Stellungnahme zum B-Plan Nr. 123.6 Dresden-Altstadt I Nr. 15 Prager Straße Süd/Wiener Platz – Wiener Platz Ost

hiermit nehmen wir Stellung zum Bebauungsplan 123.6 Wiener Platz Ost. Bei folgenden Punkten sehen wir Verbesserungspotential (sortiert in etwa von Norden nach Süden):

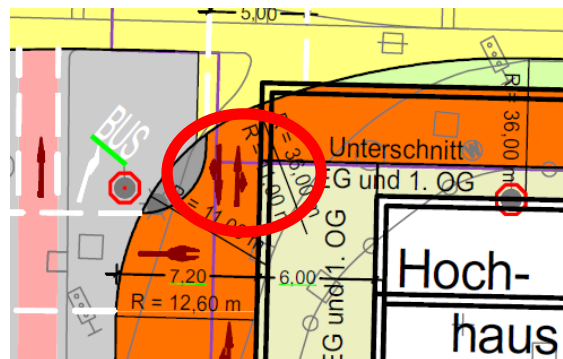
6) Erhebliche Teile des Ost-West- sowie Nord-Süd-Verkehrs werden sich an der nordwestlichen Ecke des Hochhauses treffen. Je nach Nutzung der Fläche unter dem Hochhaus (Möblierung, Restaurant) steht für diesen Verkehr eine Fläche von gerade einmal 3 m Breite zur Verfügung (vgl. Abbildung unten). Es sollte baulich und rechtlich gewährleistet werden, dass dort mehr Fläche zur Abwicklung des Verkehrs zur Verfügung steht, sei es durch zur Verfügung Stellung von Fläche unter dem Hochhaus, Reduktion des Ausrundungsradius der Rechtabbiegers (damit Verschiebung des Bordverlaufs nach Norden bzw. Nordwesten) oder Veränderung am geplanten Gebäude.
